女川原子力発電所第2号機 工事計画審査資料	
資料番号	02-他-F-19-0009_改6
提出年月日	2021年6月15日

地下水位低下設備に係る設置変更許可申請書の記載内容との比較表

2021年6月

東北電力株式会社

図 5-11 安全設備の要求性能確保の観点からの整理結果 (Step⑨・⑩)

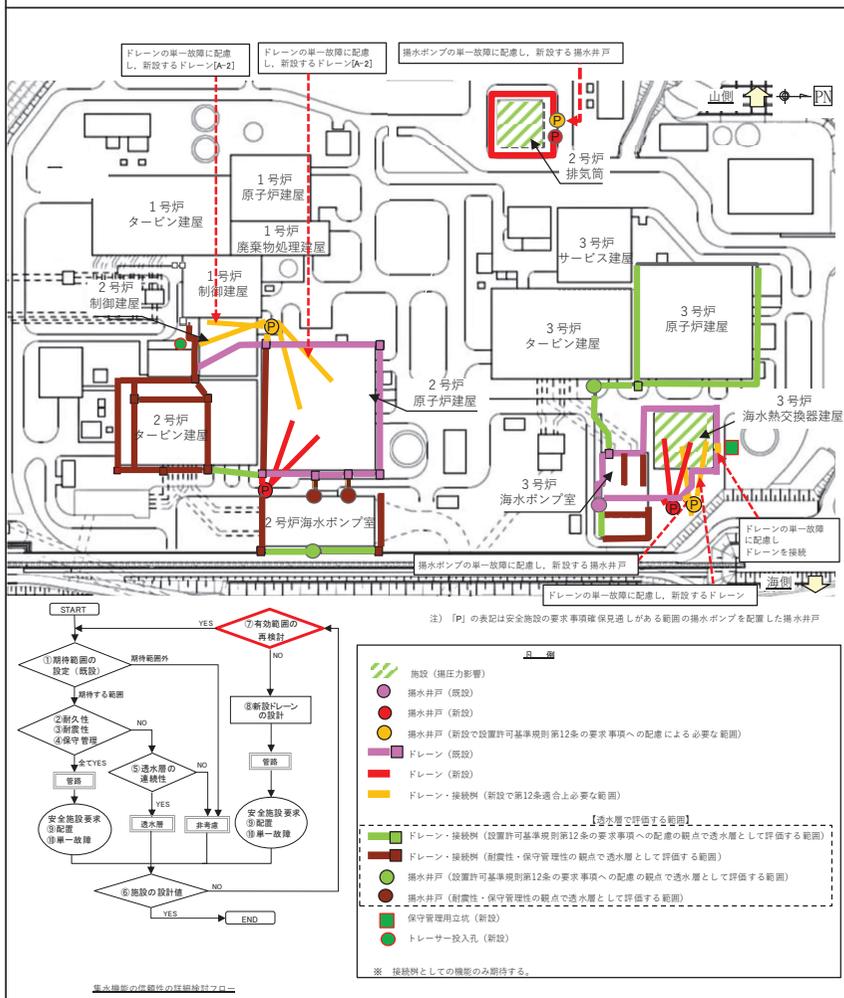
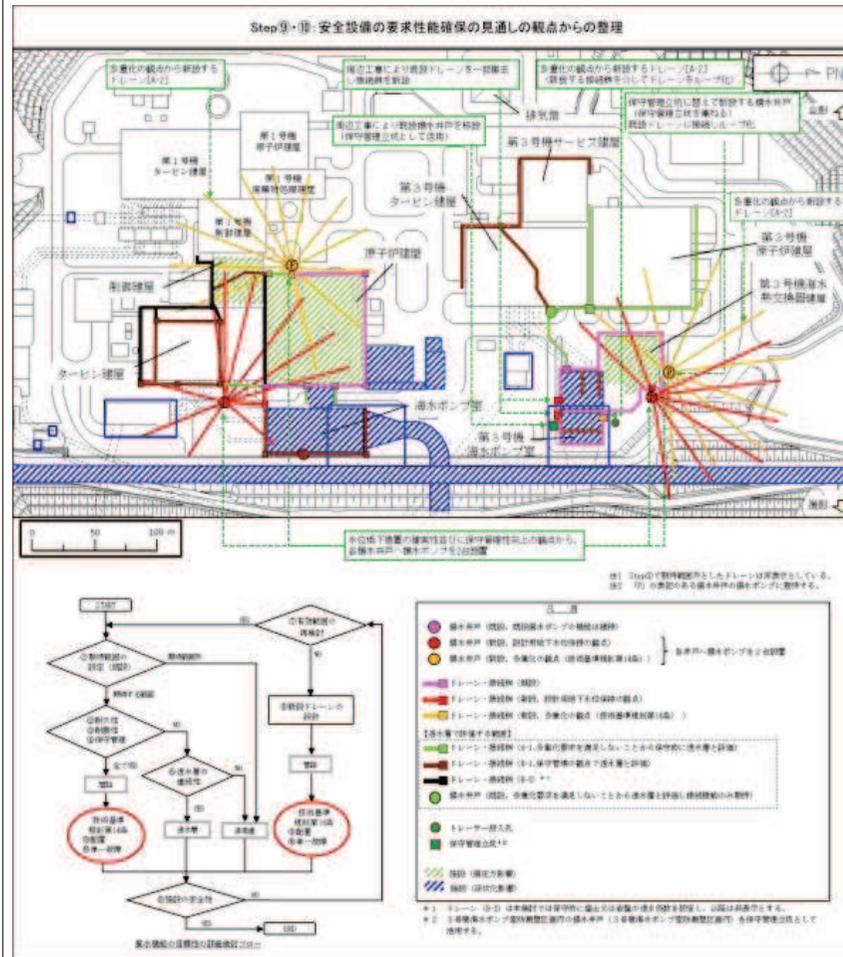
・ 詳細設計を踏まえ具体化した事項
 (設置変更許可同様、揚水井戸・ポンプの多重化 (各エリア2系統設置) 等を行う。なお、詳細設計段階の検討を踏まえ、各揚水井戸へ揚水ポンプを2台設置する設計とした旨を記載。)

図 5-12 地下水位低下設備の設定結果（まとめ）

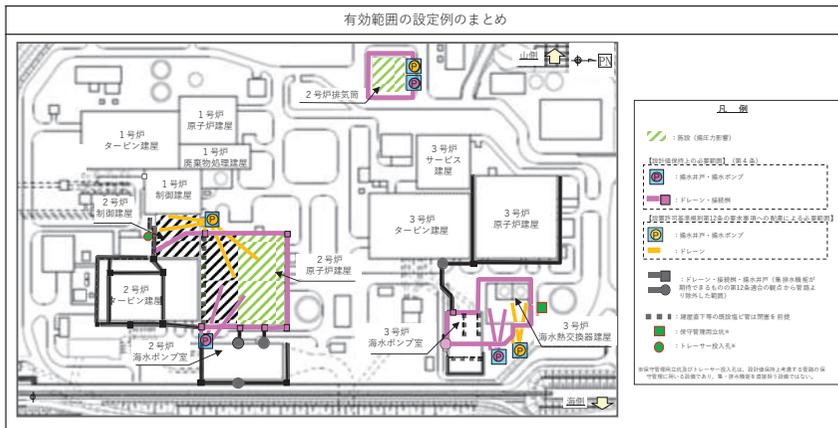
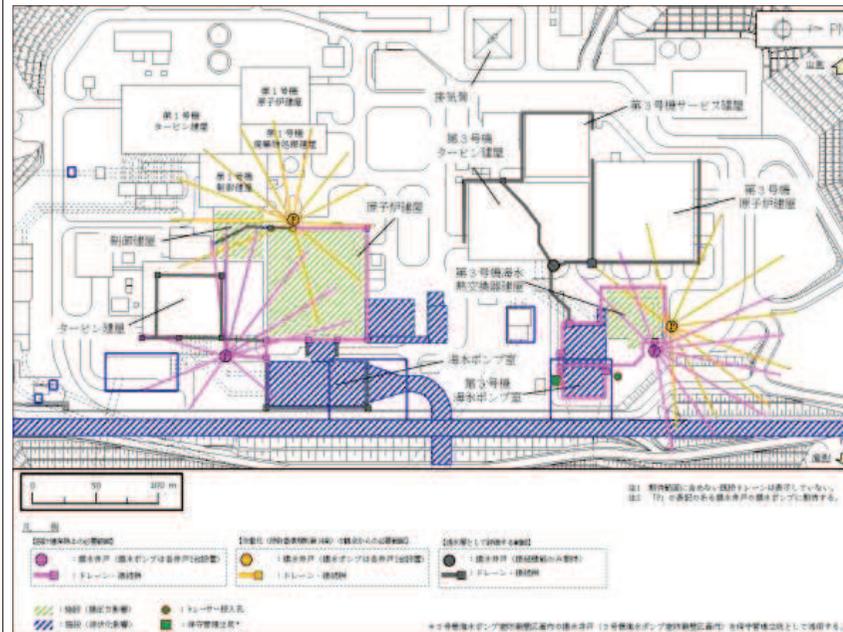
・詳細設計を踏まえ具体化した事項（設置変更許可と同様のフローに基づき工事計画認可における詳細設計（工事計画認可で実施した浸透流解析を含む）も踏まえ検討した結果、設置変更許可よりドレーン配置・構成が変更となっている。）

図 8-2 海水ポンプ室周辺のドレーンからの地下水の排水経路

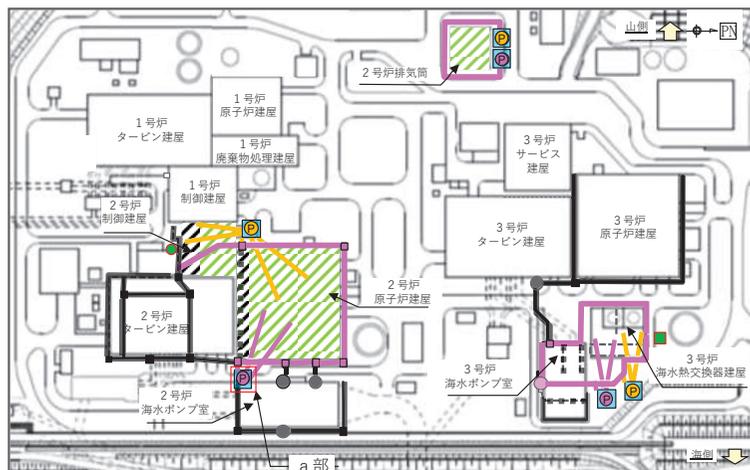
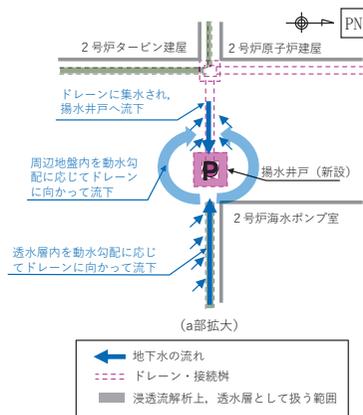
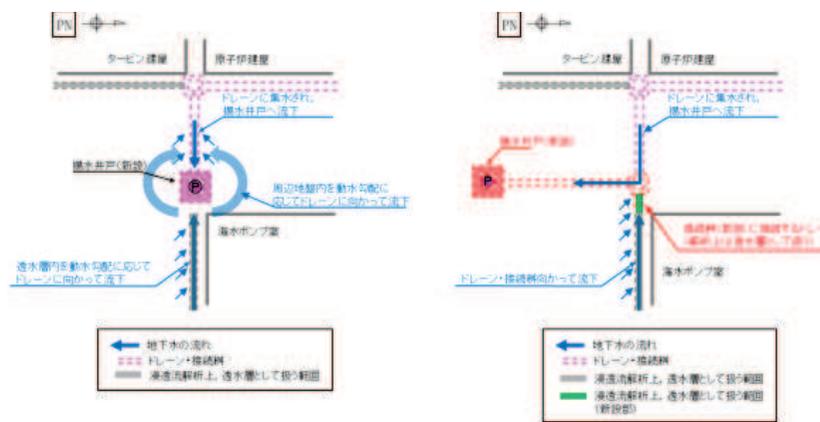
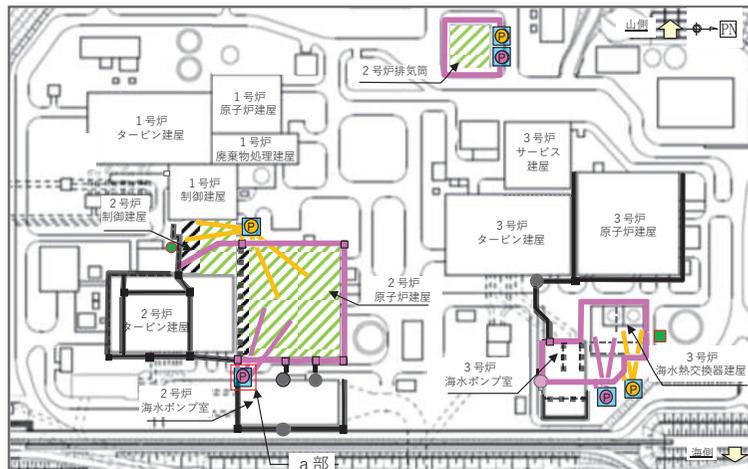
・ 詳細設計を踏まえ具体化した事項
 (地盤扱いとする海水ポンプ室周辺のドレーンと、管路扱いとする新設ドレーンとの接続箇所について、集水の確実性の観点から、ドレーン端部と新設する接続柵を接続する設計とした。なお、ヒューム管は地盤扱いとする範囲を含めて耐震性を確認している。)
